ЗВІТ ОБСТЕЖЕННЯ ФОТОЕЛЕКТРИЧНОЇ СТАНЦІЇ

**СОНЯЧНА ЕЛЕКТРОСТАНЦІЯ
(ДАХОВА) ПОЛТАВСЬКА ОБЛ.,**

Звіт підготовлено 15 березня 2019 року

Рисунок 1. Матеріали аудиту. Локальні “Hot Spots” на сонячних панелях

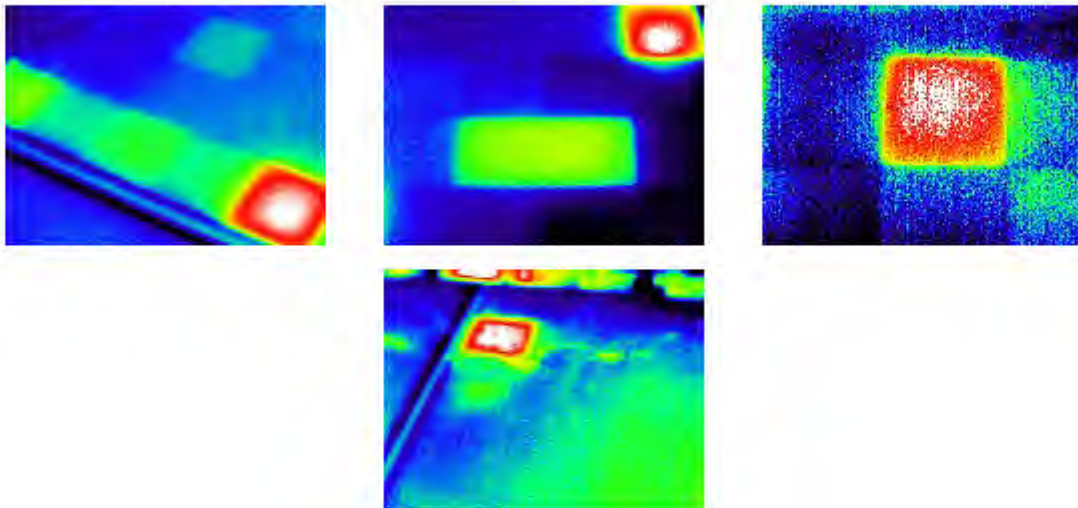
Матеріали отримані під час аудиту демонструють наявність фотомодулів із локальним перегріванням селів фотомодулів (рис. 1 та 2). Наявні випадки існування "Hot Spot" та/або PID деградації у 48 (10%) фотоелектричних модулів (додаток 3).

"Hot Spot" в кінцевому результаті призводить до вигорання кристалу та виходу з ладу всього модуля. Причинами появи цього дефекту можуть бути: заводський брак кристалу, пошкодження при монтажі/транспортуванні, довгострокове часткове затінення. За результатами візуального обстеження панелей дахової сонячної електростанції, вплив часткового затінення відсутній.

Фотомодулі мають бути найближчим часом піддані лабораторному дослідженню на предмет наявності пошкоджень селів (мікротріщин) та відповідності електричних характеристик гарантійним зобов'язанням виробника та/або компанії, яка виконувала роботи з їх встановлення.

Рис.2. Перегрів в наслідок PID деградації та .

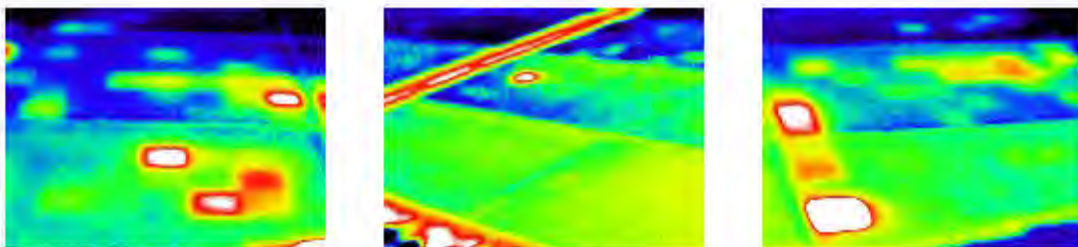
PID деградація проявляється у випадку існування потенціалу між рамою сонячної панелі і кристалом. Як що не усунути причини прояву PID ефекту та продовжувати експлуатацію фотомодулів більша їх частина суттєво зменшить термін служби без можливості відновлення своїх характеристик.

Описані вище дефекти чинять вплив на вихідну потужність масиву фотоелектричних модулів, а продовження експлуатації зменшує їх термін служби. За наявності перегрітого кристалу(ів) сонячний модуль може експлуатуватися від 1 до 2 років. По завершенню цього періоду його подальша експлуатація буде неможливою. PID ефект зменшує строк служби сонячних панелей з 25 років до 10-15 років.

Серед шляхів уникнення негативного впливу PID ефекту необхідно виконати надійне з'єднання рам фотоелектричних модулів із заземлюючим пристроєм, та, за можливості, застосувати компенсатори PID ефекту від виробника інверторного обладнання.

Рис.4 Необжиті кінці кабельних трас постійного струму.

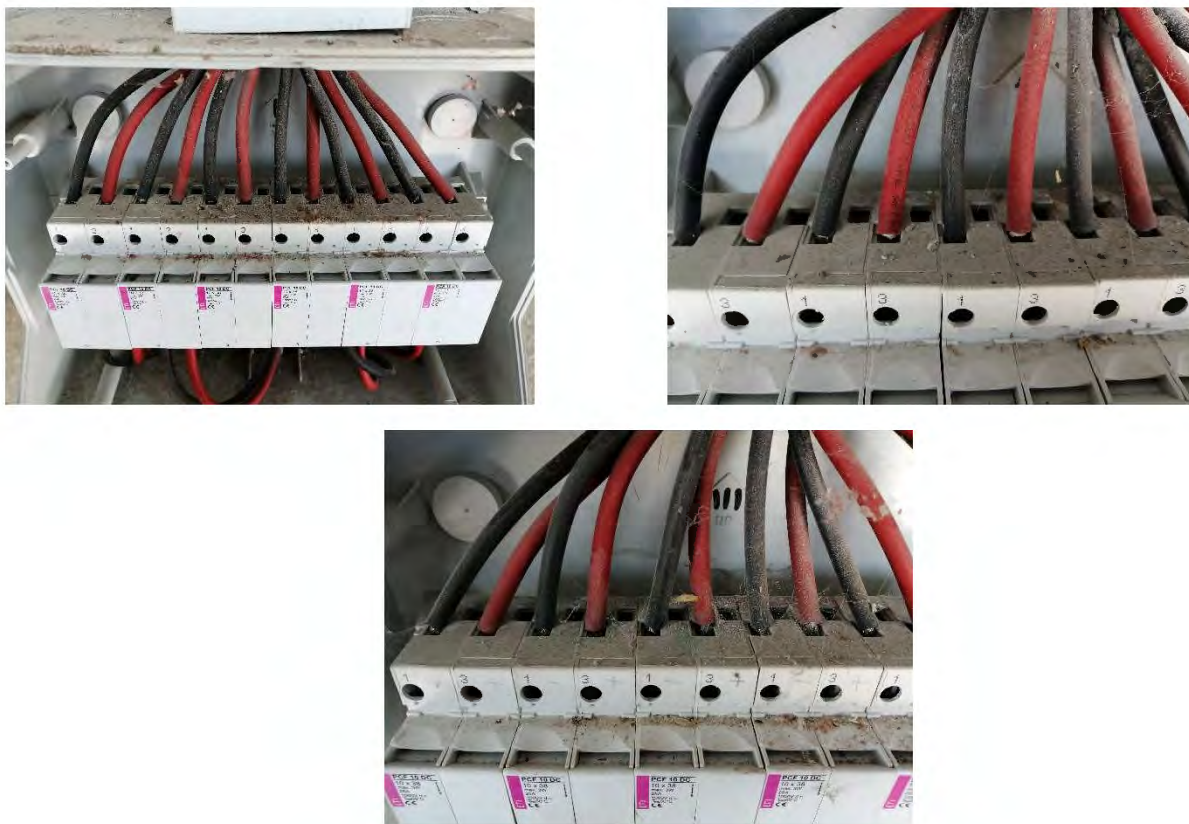
Частина кабельних трас із гнучкого кабелю не мають наконечників на кінцях, які заходять в щити збору захисту постійного струму (рис. 4 та додаток 6)

Варто відмітити, частина кабелів має кабельні наконечники. Експлуатація електроустановки із не окінцьованими кабелями призводить до підвищення перехідного опору з'єднань, що в свою чергу спричиняє локальний перегрів та втрату енергії на з'єднанні та виникнення пожежонебезпечних ситуацій.

Щитки, які встановлюються на відкритому повітрі повинні забезпечувати ступінь захисту оболонки IP 65. Модель щитів передбачає виконання цієї вимоги. Однак, під час монтажу, було порушено герметичність корпусу в місцях уведення кабелів. Це призвело до зниження ступеню захисту

оболонки, та, як результат, забрудненню струмоведучих частин пилом та продуктами життєдіяльності комах (рис. 4 та додаток 6). Подальша експлуатація щитів в такому стані може призвести до виходу пристроїв з ладу. Рекомендуємо замінити дані щити на відповідні.

Рисунок 2.2.1. ВА та ВтВ характеристики стрінгів 2.1 -2.3 (зверху – вниз) інвертора 2

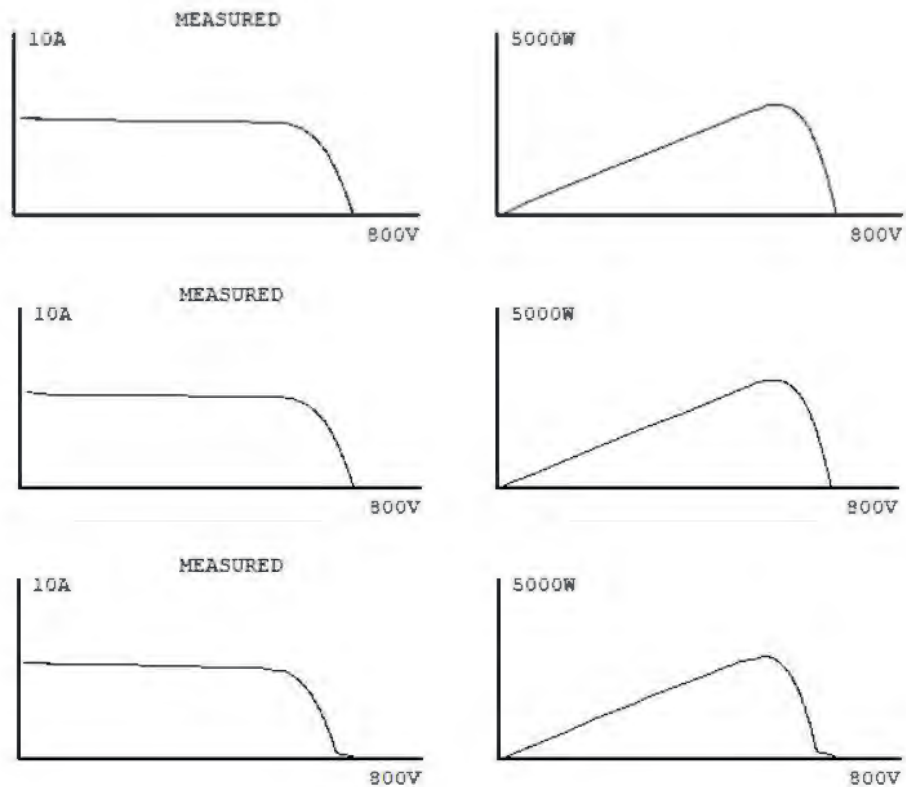
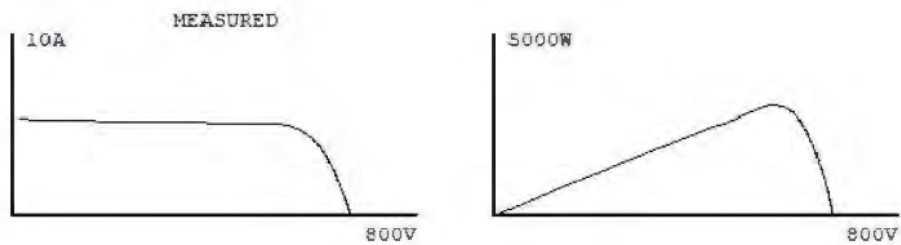
Стрінг 2.3 (Додаток 2.2.). На ділянці ВАХ близькій до холостого ходу чітко проявляється викривлення характеристики разом із низьким значенням напруги MPPT. Ця ситуація пов'язана з дефектом кристалів фотомодулів включених у цей стрінг. Це призводить до зниження вихідної потужності стрігу. Потужність стрінгу менша на 6 % від інших стрінгів інвертора 2, на яких дефектів не виявлено.

Рисунок 2.4.2. ВА та ВтВ характеристики стрінгів 4.4 -4.6 (зверху – вниз) інвертора 4

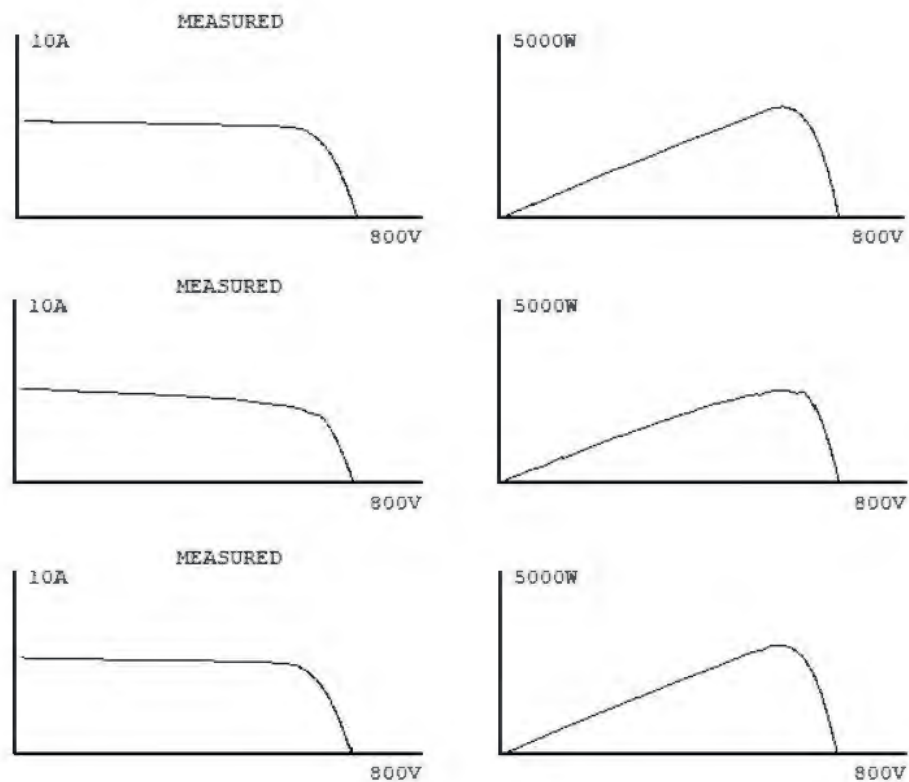
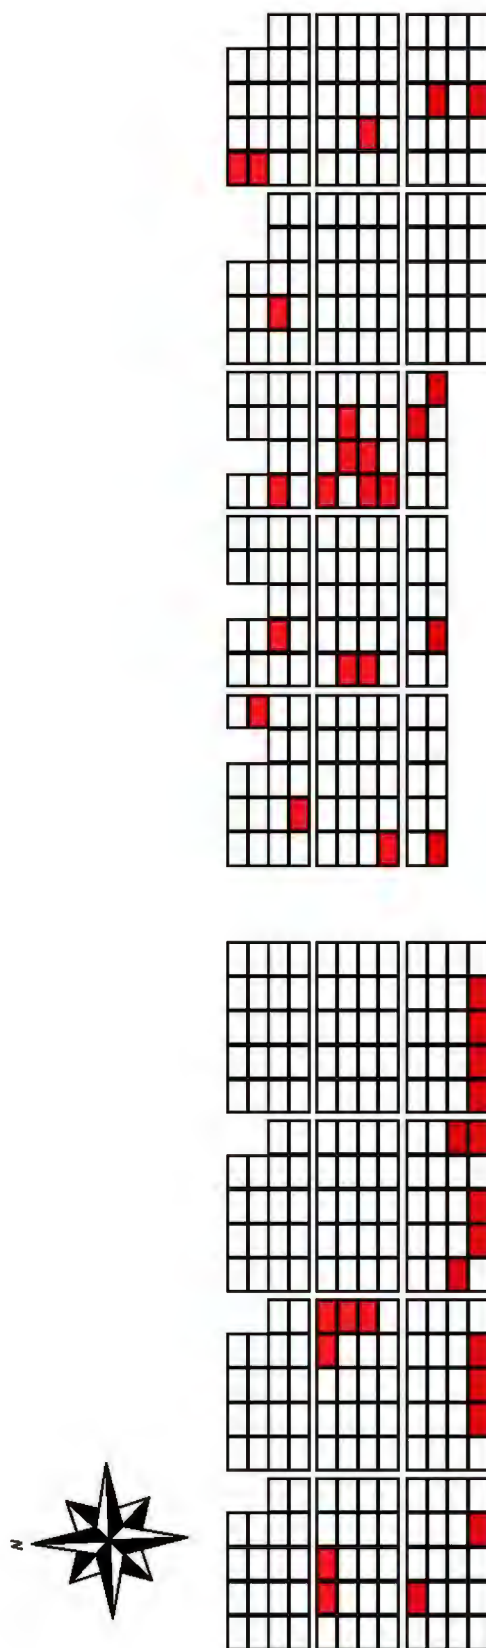
Стрінг 4.5 (Додаток 2.4). Один фотомодуль демонструє вихід із ладу частини селів одного обвідного діода. Цей модуль необхідно визначити та терміново її замінити. Стрінг супроводжується втратами потужності у розмірі 10%.

Рисунок 6.1. Неякісне виконання кабельних каналів постійного струму.

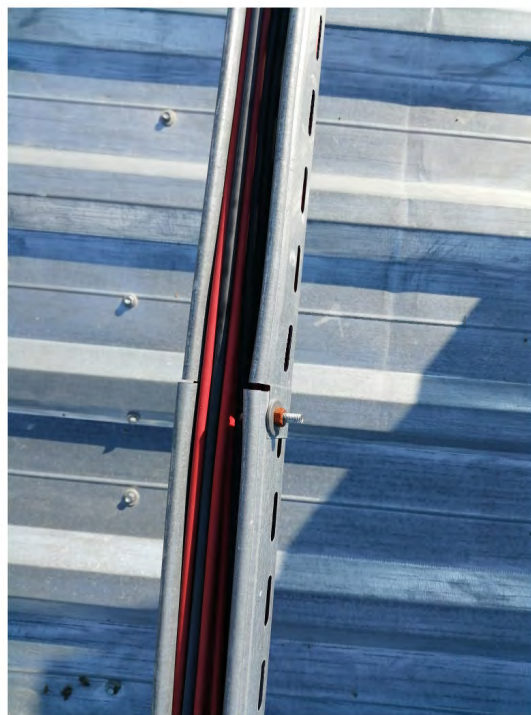
Кабельні мережі постійного струму прокладено в вузькому металевому лотку, який не забезпечує надійного захисту від механічних пошкоджень. Більше того, в деяких місцях кромки лотка врізаються в ізоляцію кабелю, що, окрім незабезпечення захисту від механічних пошкоджень, підвищує його виникнення.

На рис.3 та у додатку 6 зображено елементи прокладку кабельних трас. Продовження експлуатації без усунення цих недоліків призведуть то передчасного пошкодження кабелів. Для усунення цих недоліків потрібно замінити як металевий так і пластиковий лотки, та усунути перегинання кабелів.

Окрім цього, з'єднання кабелів постійного струму конекторами MC4 не закріплено до металоконструкцій (додаток 6), а залишено незакріпленими на даху. Такий підхід може призвести до збільшення струмів витоку (потрапляння води на струмоведучі частини) та руйнування конекторів (під час замерзання наповнених водою конекторів).

Рисунок 7.7. Фото- та тепловізійна фіксація під'єднання кабелю від РП-0.4 кВ КТП.

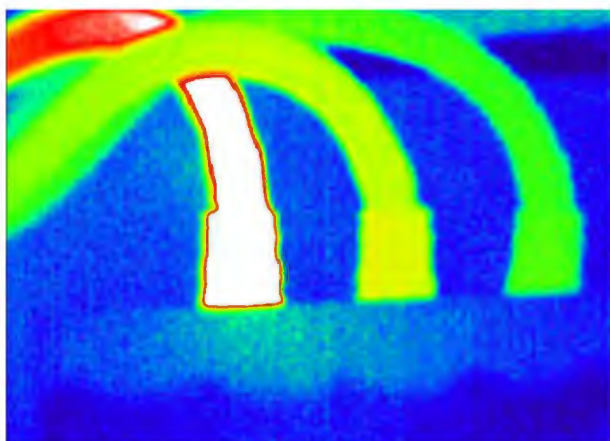
В шафі збору потужності використані для під'єднання кабелю, який йде від РП-0.4 кВ КТП використані клемні колодки які не відповідають за розмірами кабельним наконечникам. Разом із слабким затягуванням місця під'єднання фази «А» виникає сильне перегрівання місця з'єднання. На розподільчих автоматичних вимикачах відсутні кабельні наконечники, а також використовуються кабелі різного перетину (силові кабелі, та лінії підключення приладу обліку). Окрім цього, наявні місця в яких існує ймовірність дотику до струмоведучих частин. Перегрівання з'єднань чинить небезпеку перегрівання та виникнення пожежі за подальшої експлуатації.

8.	Закріпити конектори та кабелі на даху будівлі	Надійність, довговічність	Див. Розділ 3.1, Додаток 6
9.	Замінити клеми включення кабелю до РП-0.4 кВ в щиті збору потужності змінного струму	Надійність, безпека	Див. Розділ 3.3, Додаток 7
